## Anlage 5

### Verkehrskonzept Fürth Nordost – Stufe 1a – Abwägungsvorschlag zu den Instruktionsstellungen vom September 2025

## **Instruktion Verkehrskonzept Fürth Nordost Stufe 1a - Definition der Kreuzungen der EisenbahnS-Bahn mit dem Straßen- und Wegenetz [404N]**

## Verkehrskonzept Fürth Nordost – Stufe 1a – Definition der Kreuzungen der Eisenbahn/S-Bahn mit dem Straßen- und Wegenetz

Abb.1: Auszug aus WR-Antrag KLL; kleinteilige Auflösung des Oberflächeneinzugsgebietes Wassergewinnung KLL hier EZG Riedgraben welches nach Norden in den Bucher Landgraben entwässert

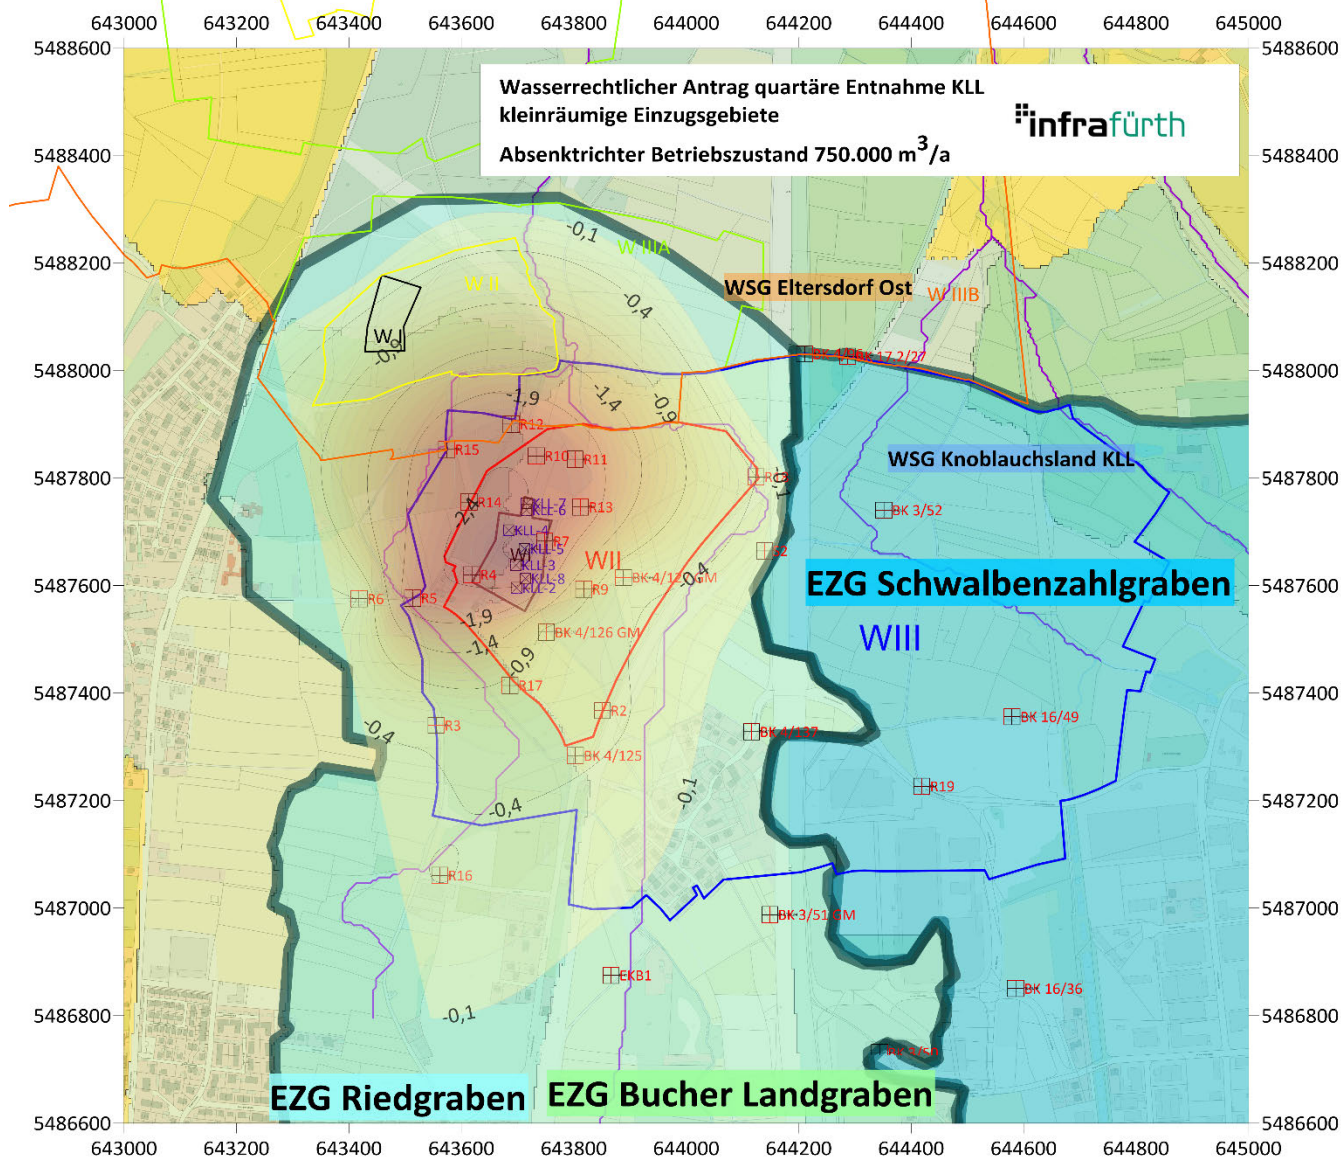
Das Gesamt-Grundwassereinzugsgebiet der Wasserfassung KLL ist aus Anl. 2-1 ersichtlich. Kleinräumig aufgelöst ist hierbei das Einzugsgebiet *Riedgraben* von besonderer Bedeutung in Bezug B-Plan-Verfahren „ehemaliges Faurecia Areal“ Anl. 2-2:

Mit Betrachtung der vor Ort Begebenheiten und historischen Ereignissen muss der südwestliche Randzustrom gesondert betrachtet werden. Dieser wird u.a. durch den ehemaligen Riedgraben qualitativ gesteuert, welcher bislang in der bisherigen Schutzgebietsbemessung nur nachgeordnet beachtet wurde. Der ursprüngliche Riedgraben viel weiter von Süden kommend, ist heute südlich der Herboldshofer Straße überbaut, kanalisiert und als solches nicht mehr erkennbar. Ab nördlich der Herboldshofer Straße ist das Entwässerungssystem oberflächlich als morphologische überwiegend trockene Rinne ausgeprägt, die nach NNE in ein dauerhaft feuchtes Gebiet übergeht. Knapp unter GOK ist der Riedgraben als entwässerndes System immer noch wirksam.

Das Areal Faurecia kommt auf der westlichen Flanke der Urstromrinne zu liegen (s.a. Anlage 1-3 und 3-2 Quartärbasis). Bei Havarien, insbesondere in Kombination Verschwenk der Grundwassergleichen, bedingt durch den Pumpbetrieb KLL, nach Norden zum Wasserwerk hin, besteht daher ein qualitatives Einflusspotential auf den unterirdischen und geförderterten Grundwasserleiter.

Durch das nach Norden in Richtung Bucher Landgraben kleinteilige Einzugsgebiet Riedgraben erfolgt zuerst gefällebedingt ein zusätzlich beschleunigter Transport von evtl. Gefahrstoffen nach Norden in Richtung Gewinnung.
